REPÚBLICA DE PANAMÁ
MINISTERIO DE AMBIENTE

RESOLUCIÓN No. DEIA-IA- 023 -2021
De 05 de abril de 2021

Por la cual se resuelve la solicitud de evaluación del Estudio de Impacto Ambiental (EsIA), categoría II, del proyecto denominado: **REHABILITACIÓN DE CARRETERA HACIA EL FUERTE SAN LORENZO, DISTRITO DE COLÓN, PROVINCIA DE COLÓN**, cuyo promotor es el **MINISTERIO DE OBRAS PÚBLICAS**.

Ver planos siguientes. Los mismos se muestran por tramos para mayor apreciación de los mismos.

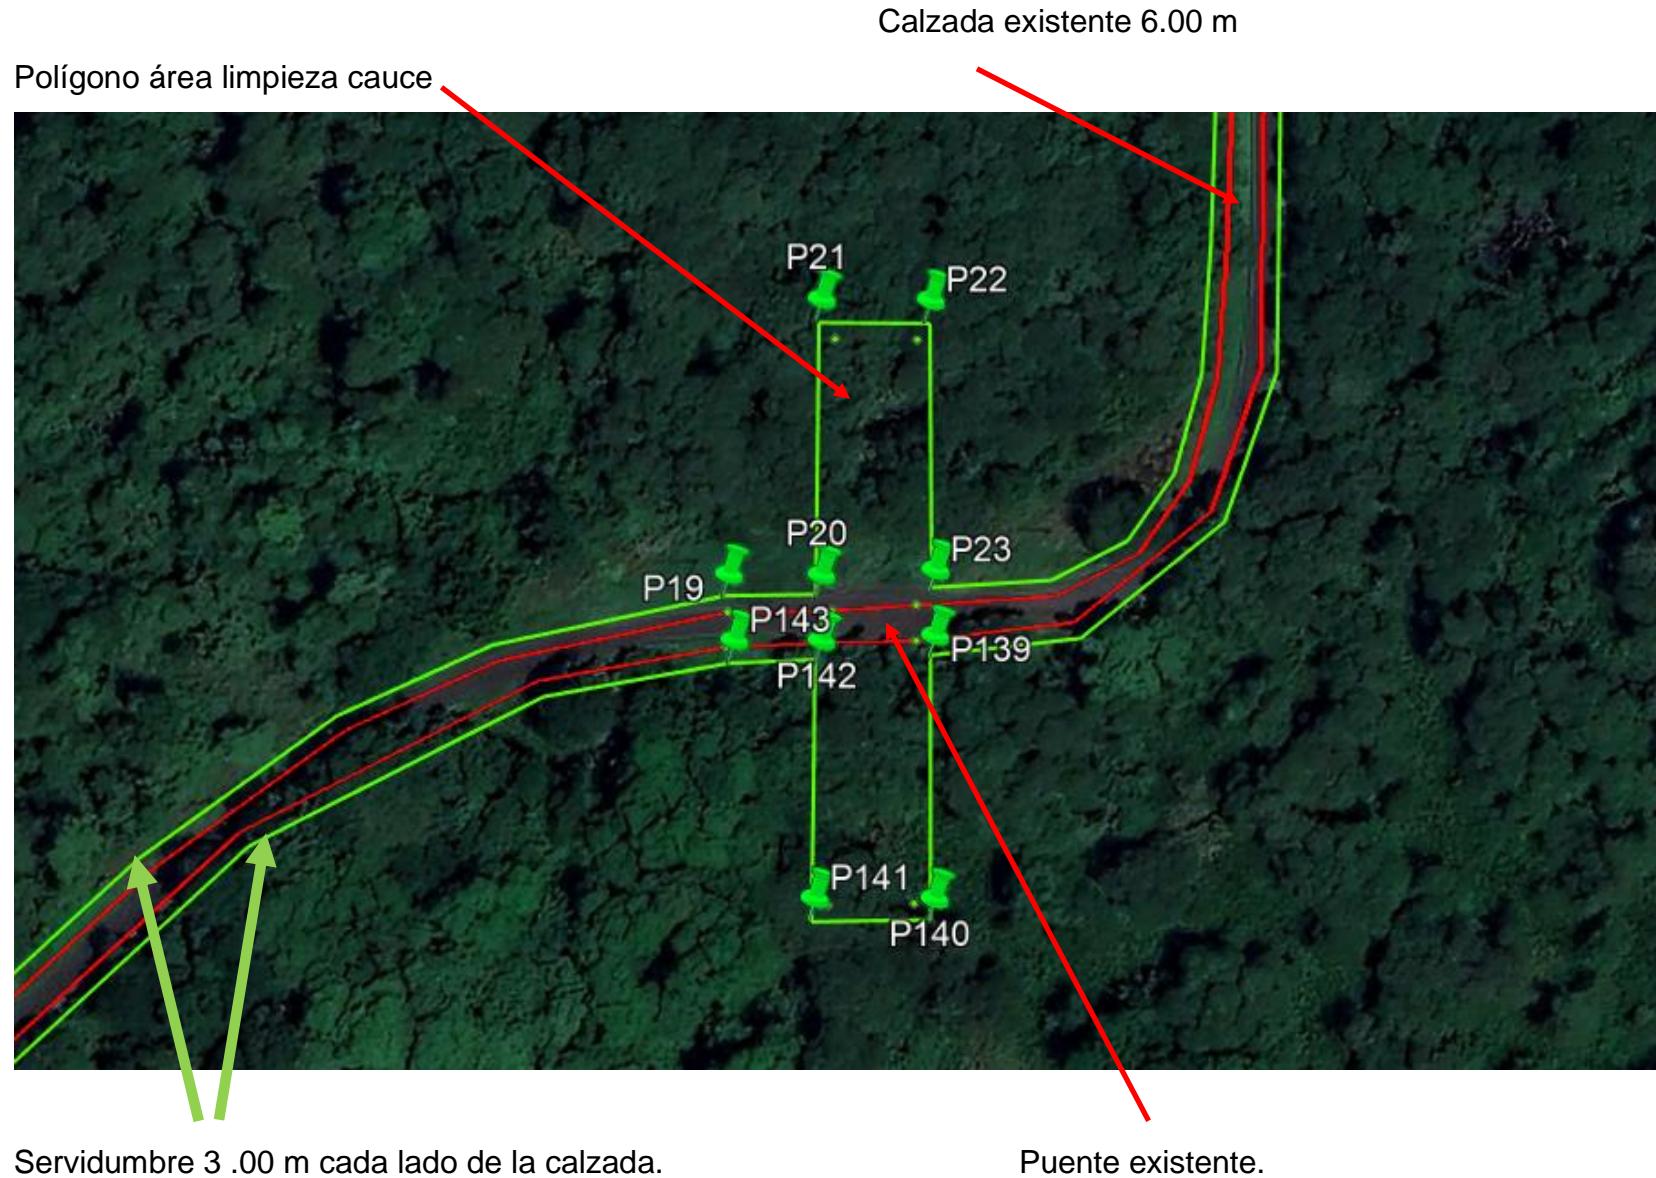
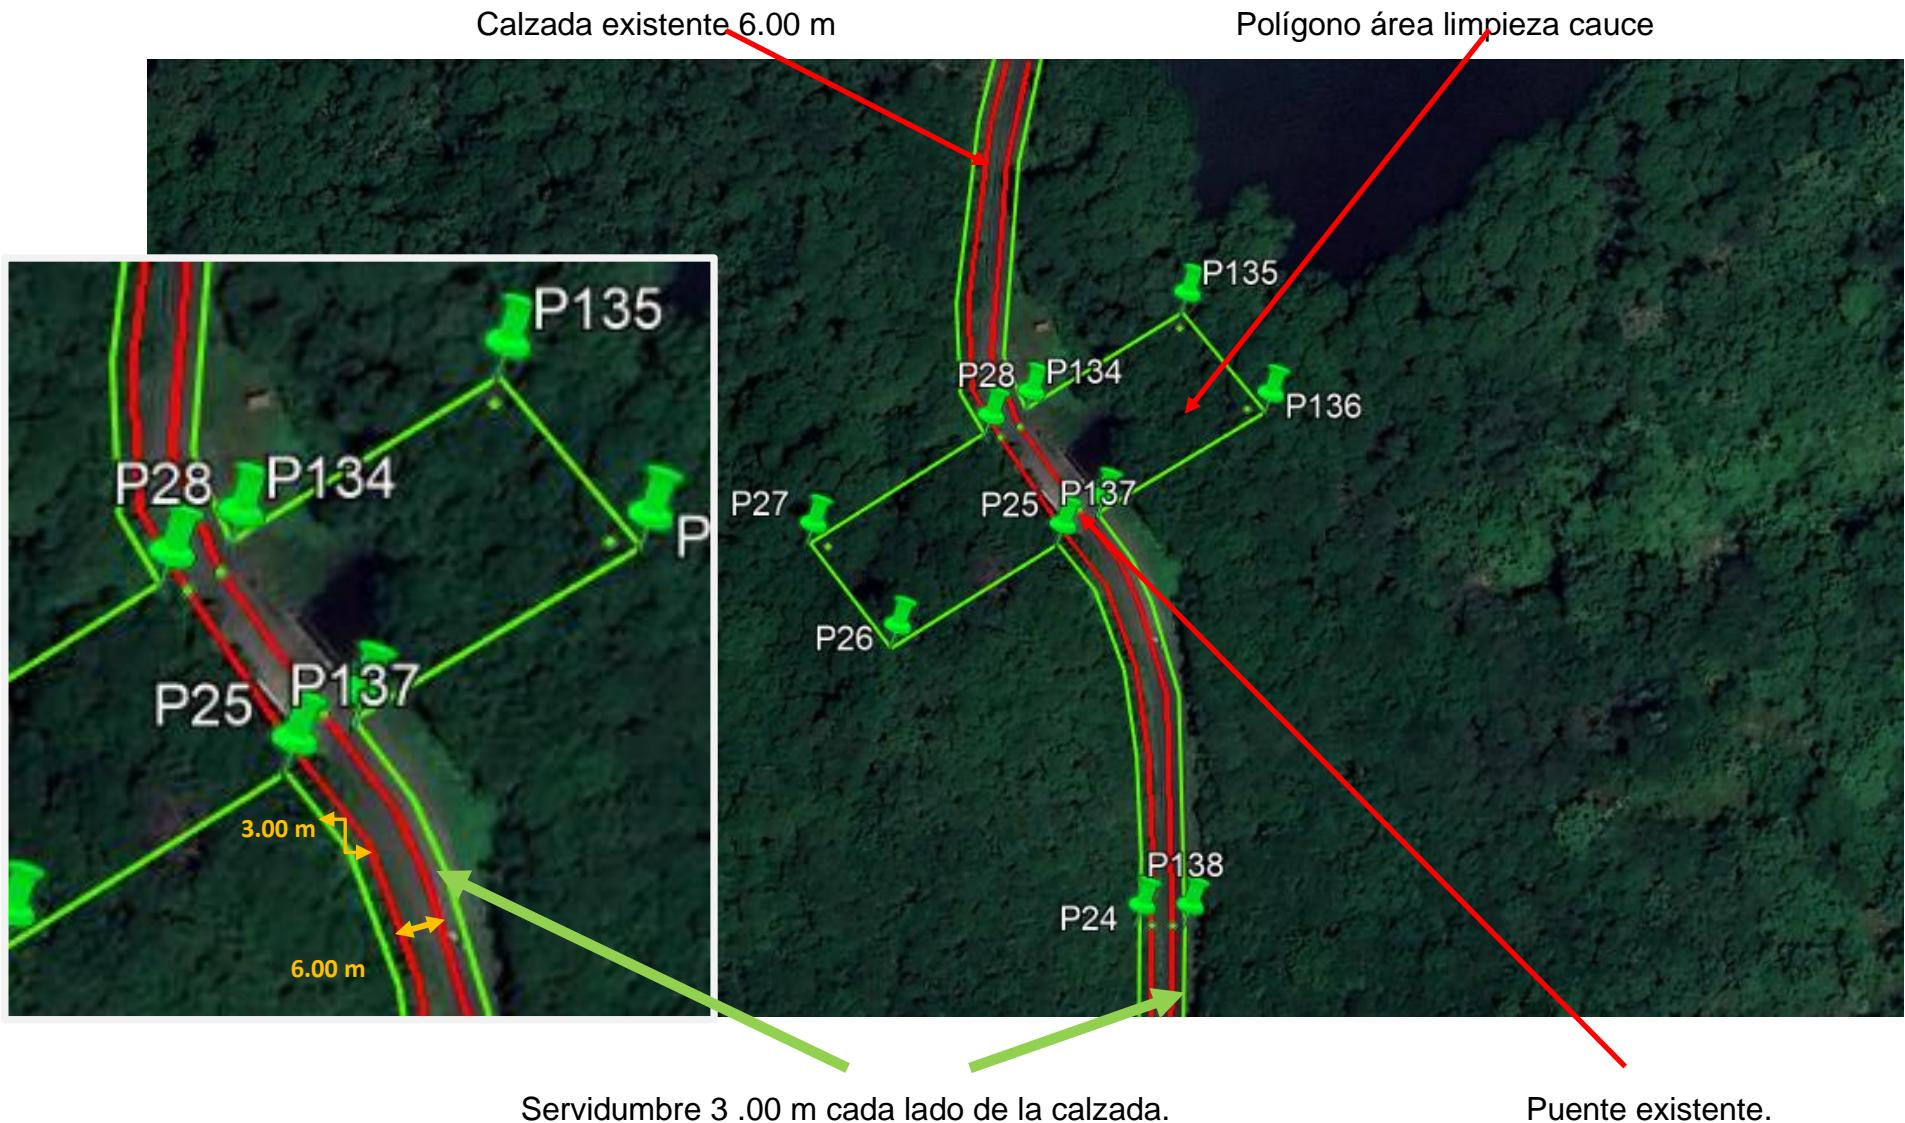
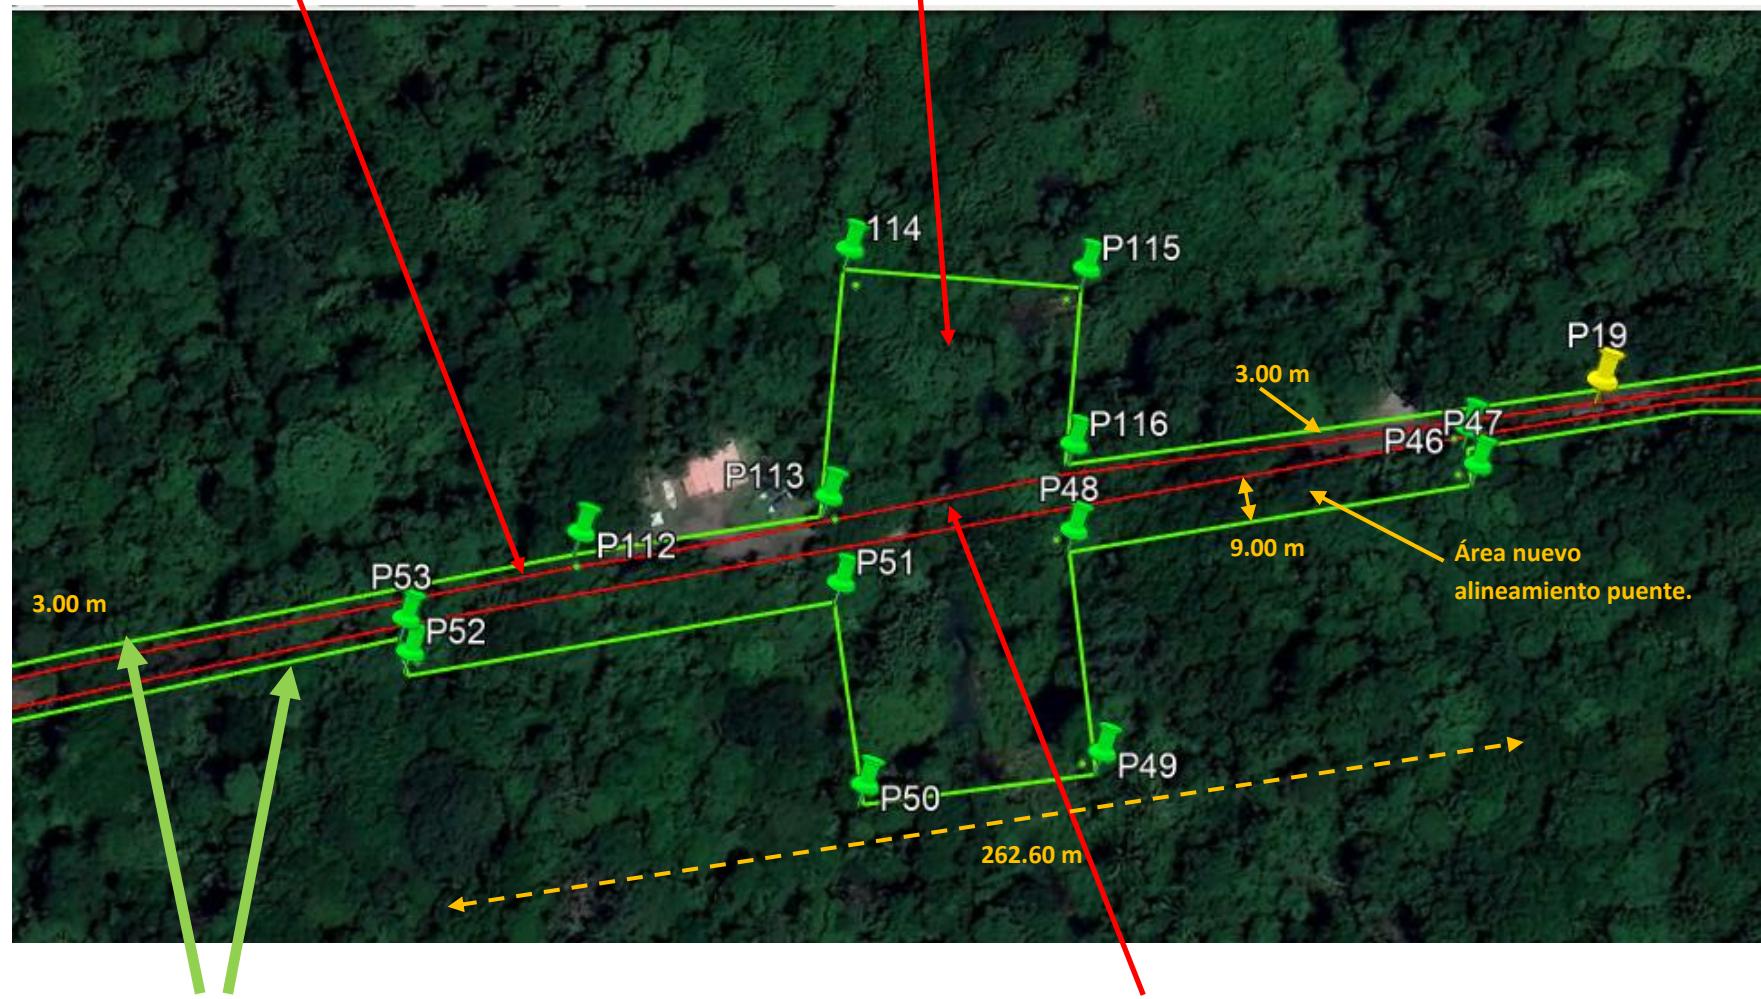
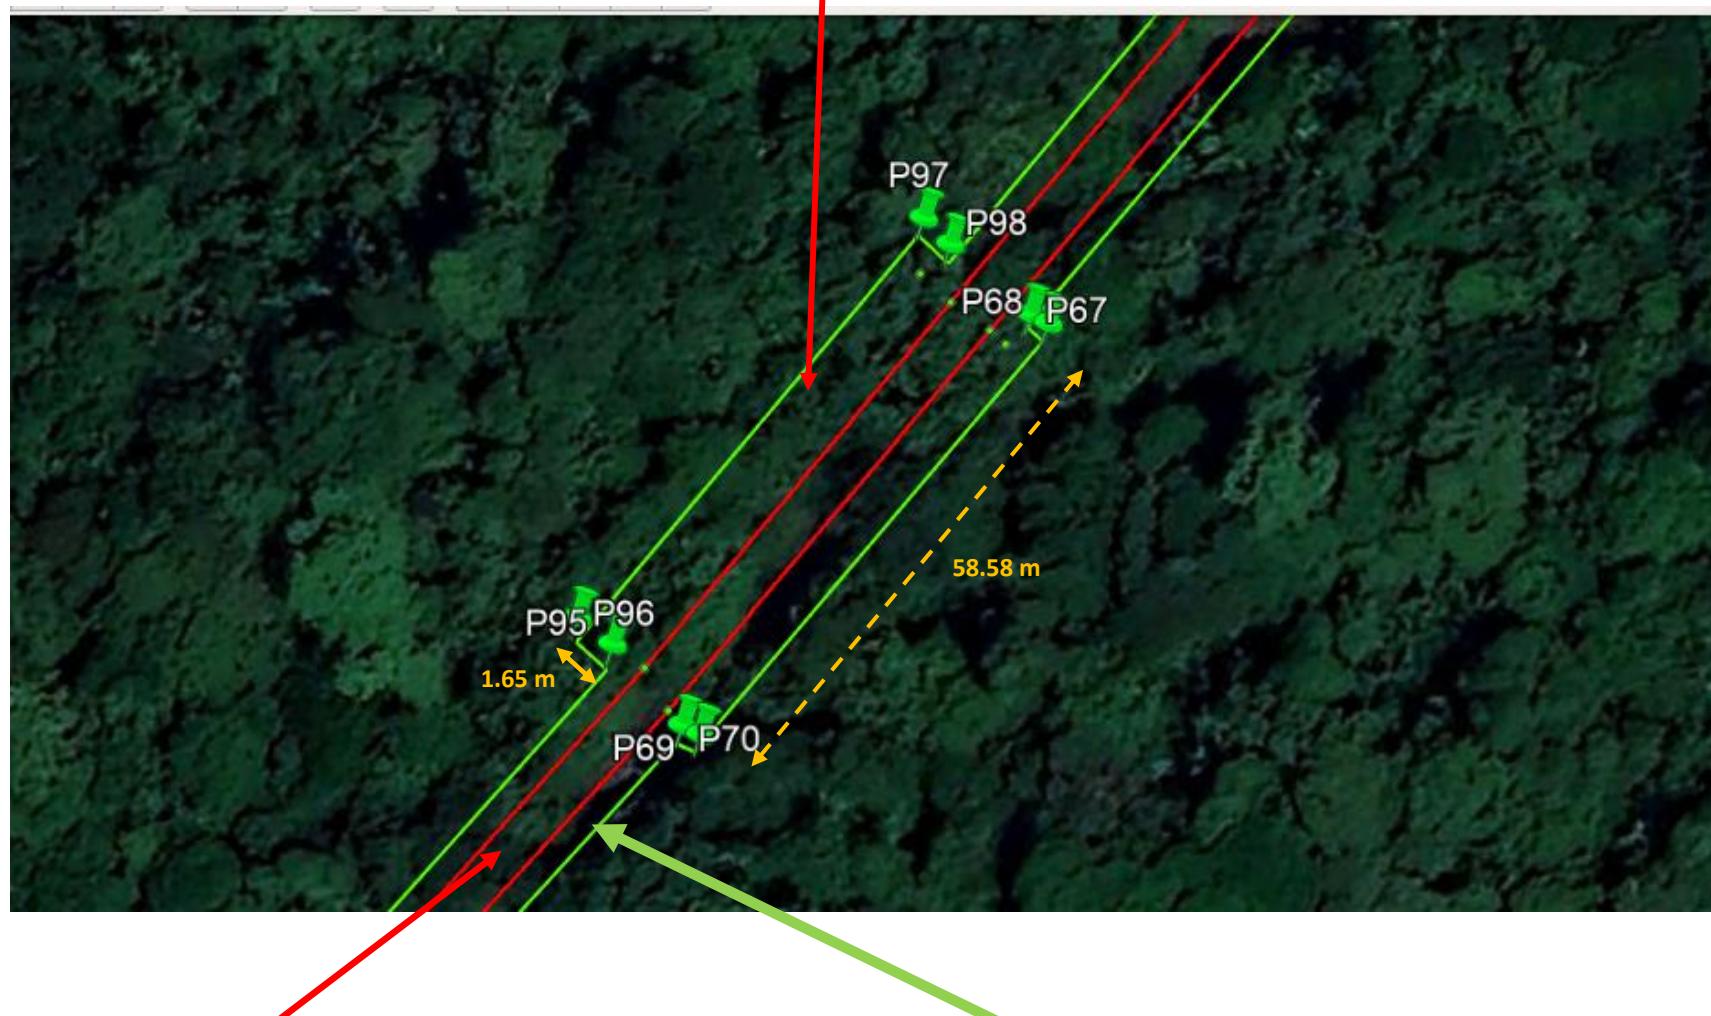
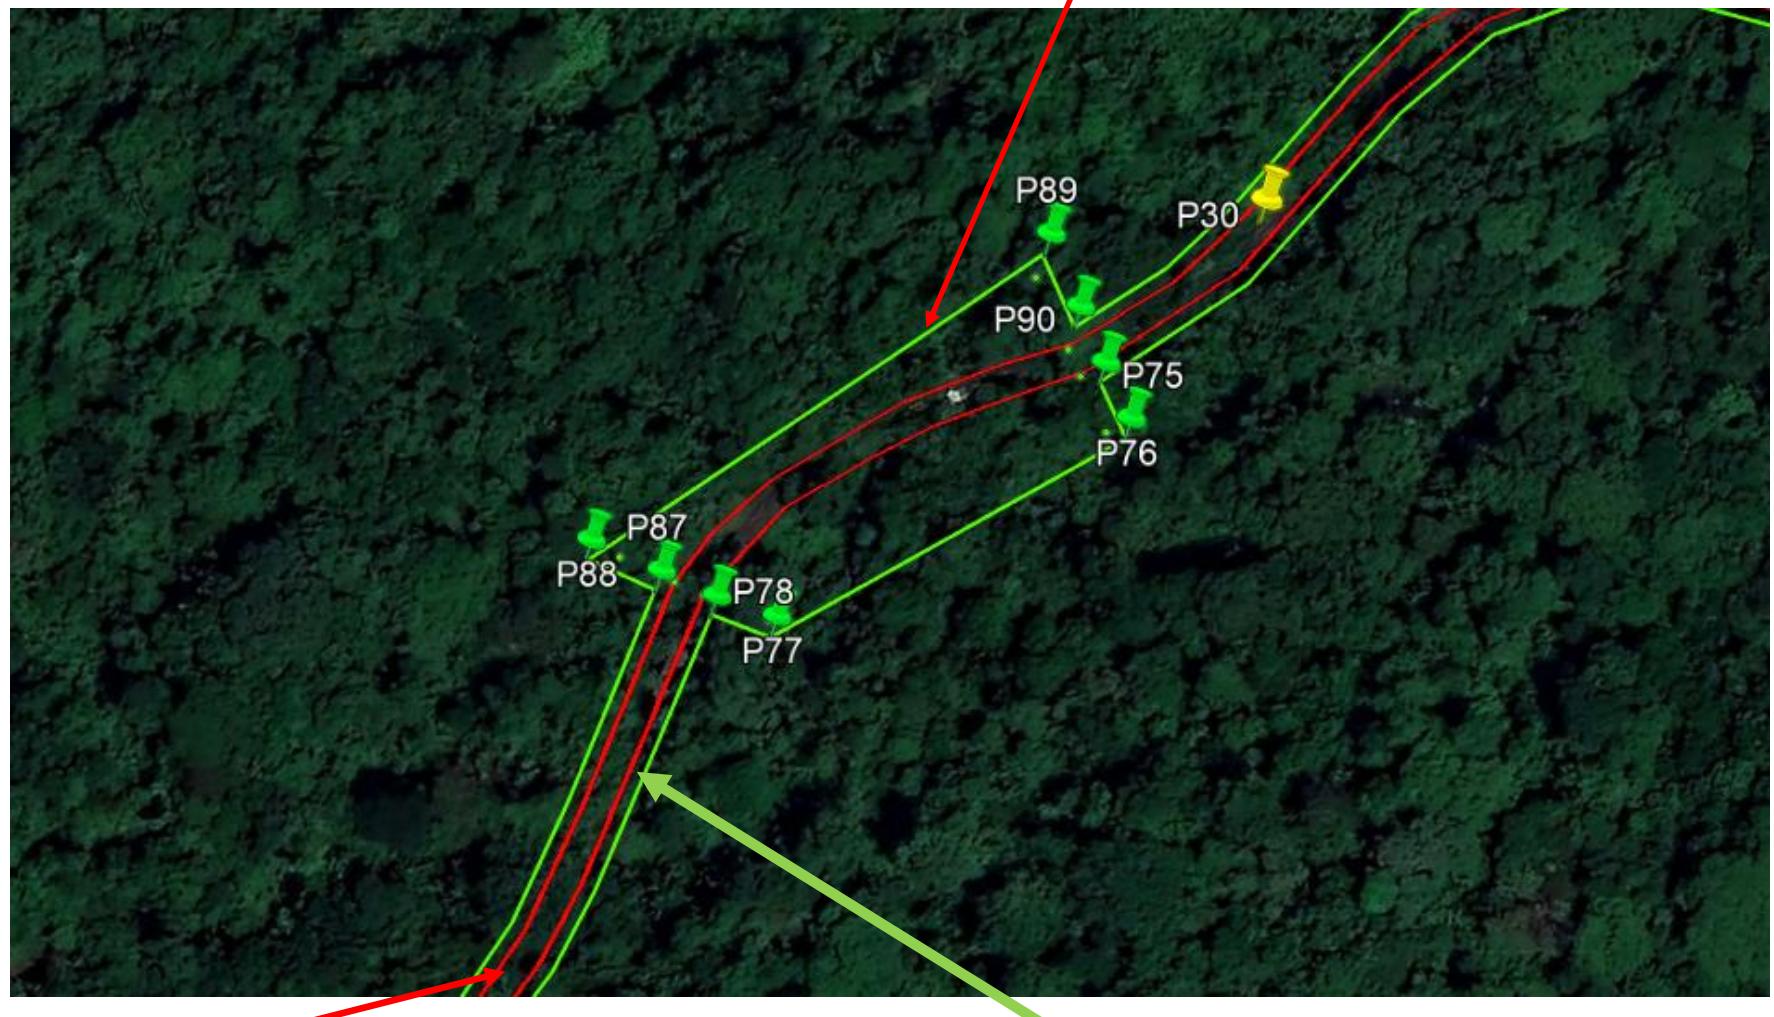
- b. Presentar planos y/o mapa donde se visualice de forma clara el área total del proyecto con la reducción del área de influencia del proyecto.
